**Wykonawcy przetargu nieograniczonego  
ZP/114/2022**

Sygnatura: ZP/114/2022

Sprawa: **Przetarg nieograniczony na roboty budowlane: „Budowa Budynku Radioterapii w ramach Drugiego etapu Centrum Kliniczno-Dydaktycznego Uniwersytetu Medycznego w Łodzi wraz z Akademickim Ośrodkiem Onkologicznym – stan surowy zamknięty wraz z zagospodarowaniem terenu”**

**Pytania i odpowiedzi cz. II:**

STROP ZEWNĘTRZNY POD ŁĄCZNIKIEM ETICS

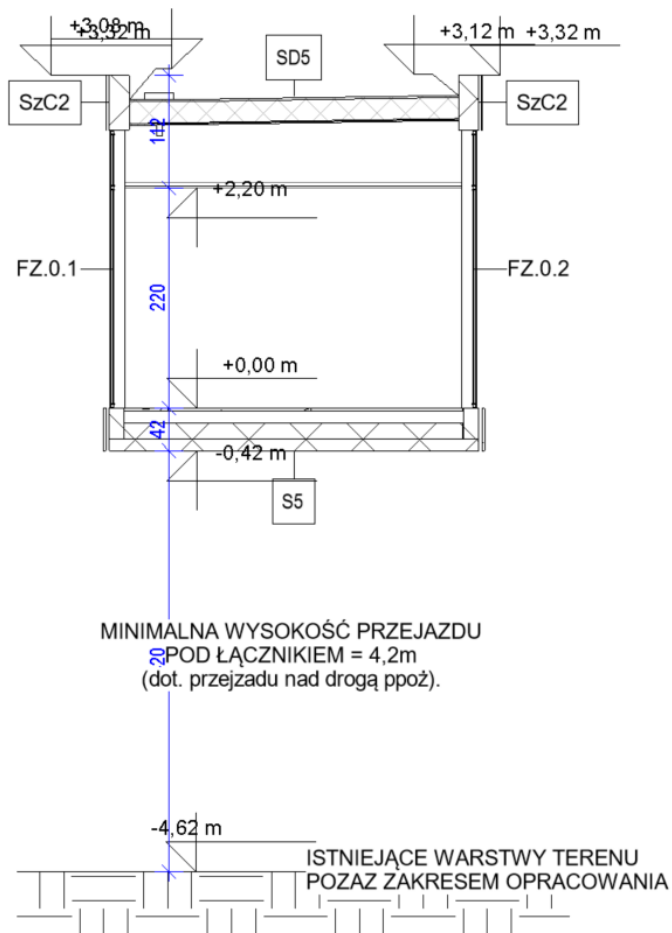
65. Prosimy o informację, w jakiej technologii należy wykończyć strop pod łącznikiem oznaczony zgodnie z przekrojem jako S5' oraz strop pod wejściem głównym w osi I-H na elewacji wschodniej.

**Odpowiedź :** Poniżej wytyczne dla przegród.

S5 U [W/m<sup>2</sup>K]= 0,143

1. Wykończenie posadzki \*

2. Wylewka samopoziomująca 2cm

3. Strop żelbetowy na blasze trapezowej / strop żelbetowy - wg. proj konstrukcji

4. Wełna mineralna między belkami konstrukcyjnymi  $\lambda \leq 0,031$  W/(m\*K) - gr. 15cm

5. Izolacja termiczna - płyta warstwowa z rdzeniem poliuretanowym  $\lambda \leq 0,022$  W/(m\*K) - gr. 12cm

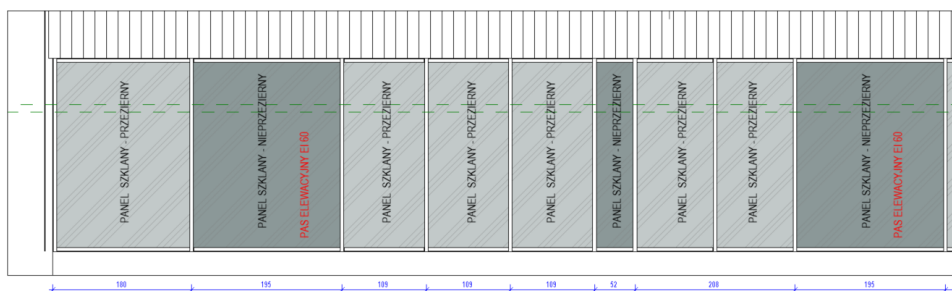
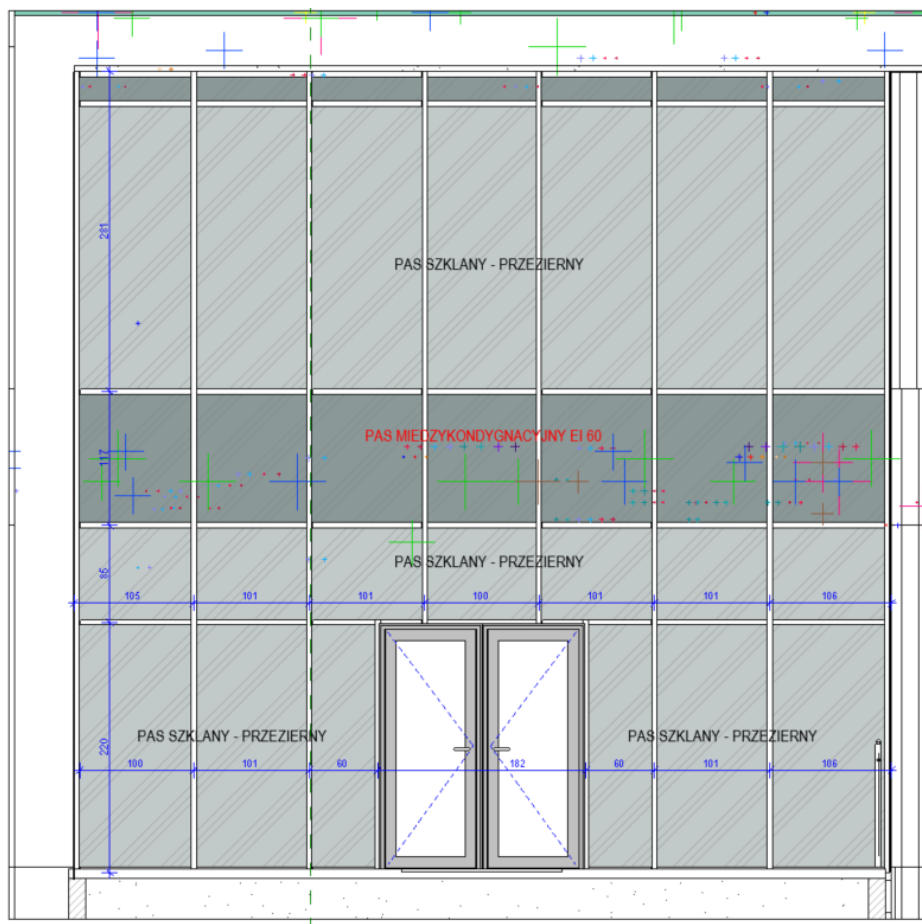
66. Prosimy o informację jaką odporność ogniową mają posiadać fasady zewnętrzne FZ 0.1., FZ 0.2., FZ 01.01, FZ 02.1 , ponieważ na załączonych zestawieniach brak danych odnośnie odporności ppoż dla fasad zewnętrznych (omyłkowo umieszczono dane dla fasad wewnętrznych w zestawieniach), a pomiędzy odpornością wpisaną w modelu a odpornością wymaganą na rysunkach występują rozbieżności.

**Odpowiedź:** FASADA FZ.02.1 - EI30 z wyjątkiem pasów elewacyjnych w panelach nieprzeziernych

FASADA FZ.01.1 - EI30 z wyjątkiem pasa międzykondygnacyjnego EI60

FASADY FZ.0.1 oraz FZ.0.2 - EI30
